**東海第二発電所**  
**設計及び工事計画変更認可申請**  
**火災防護審査基準改正に伴う火災感知の**  
**種別及び配置の変更**

**第1185回審査会合（2023年9月19日）における**  
**指摘事項への回答**

2023年10月2日  
日本原子力発電株式会社

図5-1 屋外開放の火災区域・火災区画の監視範囲例（海水ポンプ室）

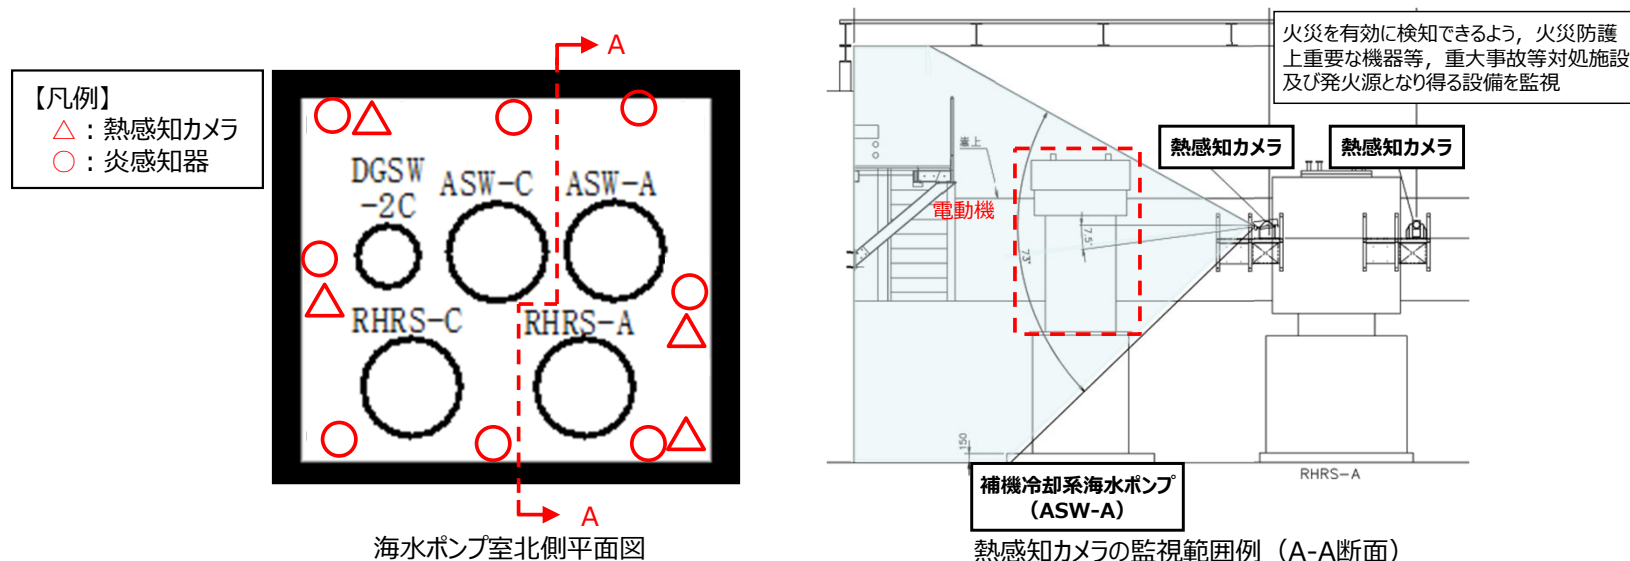
屋外開放の火災区域・火災区画の監視範囲が明確になるよう資料を修正すること。また、基本設計方針にも反映すること。

- 屋外の火災区域・火災区画である海水ポンプ室を例にしていた資料において監視範囲が不明確であったため、監視範囲を火災防護上重要な機器等、重大事故等対処施設及び発火源となり得る設備であることが分かるよう資料を修正した。また、基本設計方針においても監視範囲が明確になるよう適正化した。

- 屋外開放の火災区域・火災区画の監視範囲の明確化について以下に示す。
  - 屋外開放の火災区域・火災区画は、火災を有効に感知するために熱感知カメラと非アナログ式の炎感知器を火災防護上重要な機器等、重大事故等対処施設及び発火源となり得る設備を全体的に監視できるように設置する設計とする。
  - 屋外開放の火災区域・火災区画の監視範囲例（海水ポンプ室）を図5-1に、基本設計方針の見直し案を表5-1に示す。

図6-1 原子炉建屋原子炉棟6階（オペレーティングフロア）

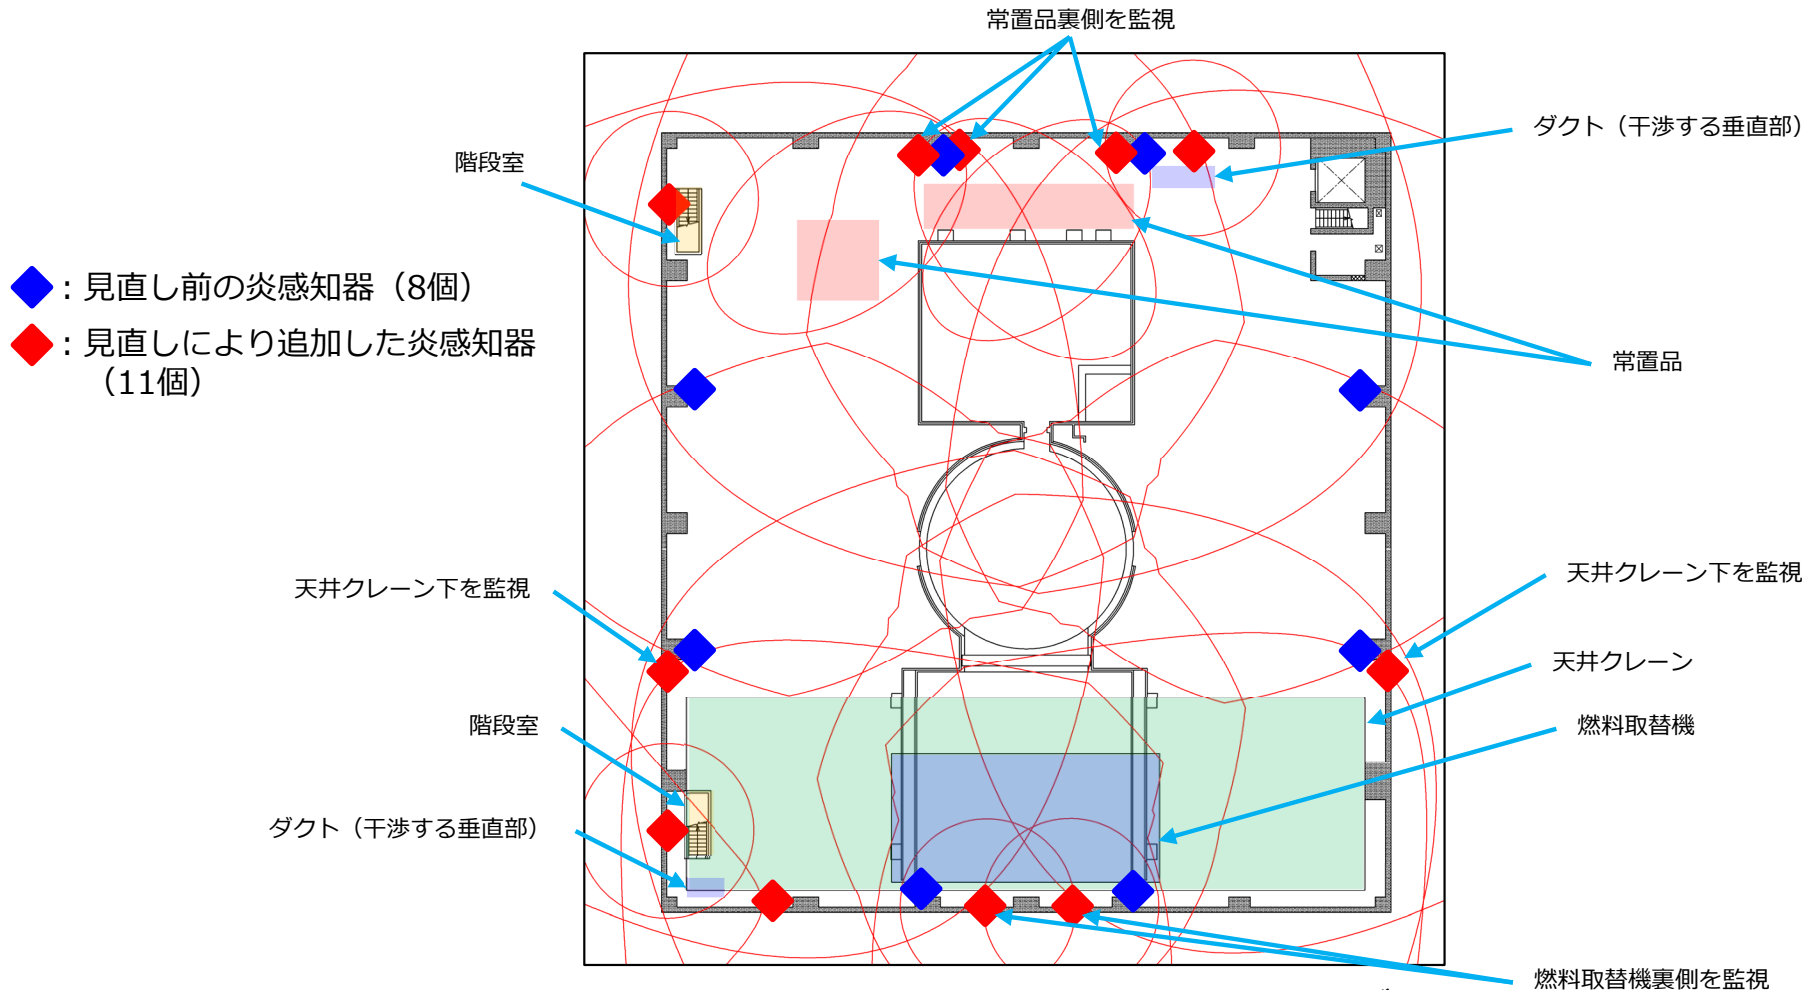
原子炉建屋原子炉棟6階（オペレーティングフロア）及び使用済燃料乾式貯蔵建屋の非アナログ式炎感知器について、天井クレーン等により死角がないよう配置されているかを確認し、現設計の妥当性について説明すること。

- 原子炉建屋原子炉棟6階（オペレーティングフロア）及び使用済燃料乾式貯蔵建屋の非アナログ式炎感知器について、改めて天井クレーン等の設備の配置を考慮し、死角がないよう個数を見直した。

- 原子炉建屋原子炉棟6階（オペレーティングフロア）の炎感知器の個数の変更について以下に示す。
- 原子炉建屋原子炉棟6階（オペレーティングフロア）は、天井が高く（取付面高さ8m以上）大空間となっており、熱感知器による感知は困難であることから、炎感知器を設置する設計としている。
  - 第1185回審査会合では、炎感知器を4方位に各2個ずつ合計8個を設置する説明であったが、天井クレーン、燃料取替機、ダクト、階段室、常置品の配置を考慮しても網羅的に監視できるか指摘を受け、改めて炎感知器の監視範囲を確認した結果を踏まえ個数を見直し、図6-1に示すとおり合計19個とした。

図7-1 主蒸気管トンネル室

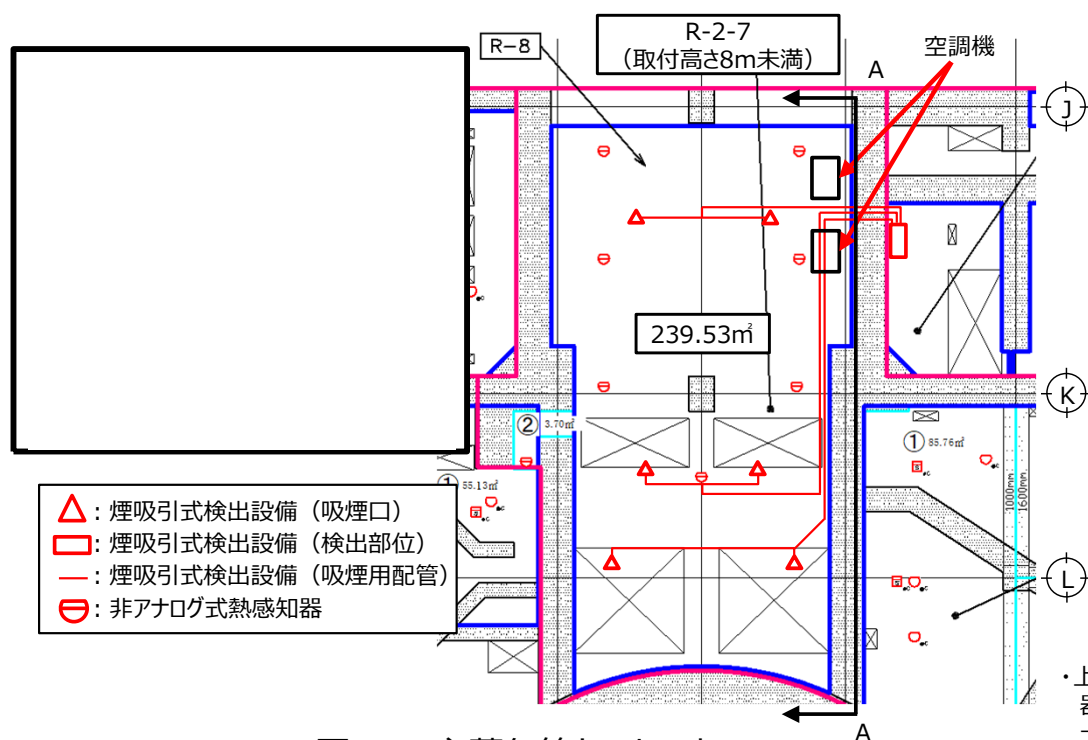
主蒸気管トンネル室の煙吸引式感知設備の吸煙口の配置場所が感知能力上問題ないことを技術的に説明すること。

- 主蒸気管トンネル室に設置するアナログ式煙吸引式検出設備は、実証試験により光電式スポット型感知器（煙感知器）と同等の感知性能を有していることを確認している。
- 主蒸気管トンネル室には6個の吸煙口を設置しているが、常に空調機により空気の流れが生じており、更に吸煙口から空気を吸引する原理であることから、当該トンネル室内で火災が発生した場合、煙が吸煙口に到達するため、火災の感知能力に問題はないと考える。

- 主蒸気管トンネル室に設置するアナログ式煙吸引式検出設備の吸煙口の配置場所が感知能力上問題ないことを以下に示す。
  - 主蒸気管トンネル室は放射線量が高い場所であるため、アナログ式の火災感知器の検出部位が放射線の影響により損傷し、火災感知器が故障することが想定される。このため、放射線の影響を受けないよう検出部位を当該室外に配置するアナログ式煙吸引式検出設備を設置する設計としている (図7-1)。
  - 主蒸気管トンネル室に設置するアナログ式煙吸引式検出設備は、火災報知設備の感知器及び発信機に係る技術上の規格を定める省令に基づく実証試験により光電式スポット型感知器 (煙感知器) と同等の感知性能を有していることを確認している。
  - 主蒸気管トンネル室には6個の吸煙口を設置しているが、常に空調機により空気の流れが生じており、更に吸煙口から空気を吸引する原理であることから、当該トンネル室内で火災が発生した場合、煙が吸煙口に到達するため、火災の感知能力に問題はないと考える (図7-2, 図7-3)。
